Appalto per la progettazione esecutiva, previa acquisizione del progetto definitivo in sede di gara, e l'esecuzione dei lavori di bonifica del bacino portuale e dragaggio dei fondali antistanti la banchina est nel porto industriale di Portovesme - 1° lotto

Valutazione di Impatto Ambientale

Risposte alle Osservazioni ricevute in ambito V.I.A.
Associazione Consumatori Sardegna - Organizzazione Non Lucrativa di Utilità Sociale

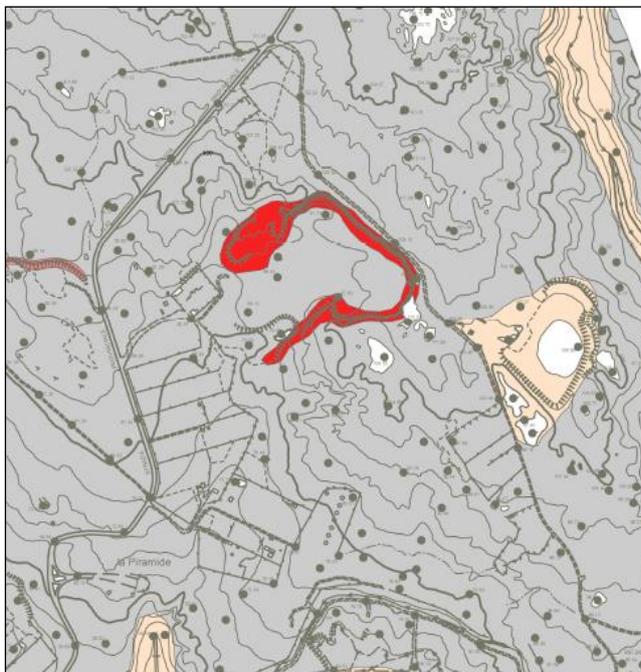
OSSERVAZIONE: La *Relazione urbanistica* (pag. 14) riporta che nessuna area di intervento è soggetta a vincoli PAI. Di fatto, la cava di Sa Piramide è in vincolo Hg4 e pertanto il progetto deve essere corredato da specifica documentazione e parere del Servizio competente.

RISPOSTA: Il sito in studio non risulta compreso fra le aree perimetrate a rischio di piena o di frana del P.A.I. (Piano di Assetto Idrogeologico della Sardegna), mentre in ambito di adeguamento del P.U.C. (Piano Urbanistico Comunale) al P.A.I., approvato da comune con delibera n. 15 del 06/05/2016, gli areali in esame risultano perimetrati a pericolosità geomorfologica molto elevata Hg4. Di seguito si riporta, a conferma di quanto sostenuto, uno stralcio della carta di pericolosità geomorfologica redatta per lo studio di compatibilità geologico-geotecnica per l'adeguamento del P.U.C. al P.A.I. ai sensi dell'Art. 8 delle Norme Tecniche di Attuazione del P.A.I., con indicata l'area in studio.
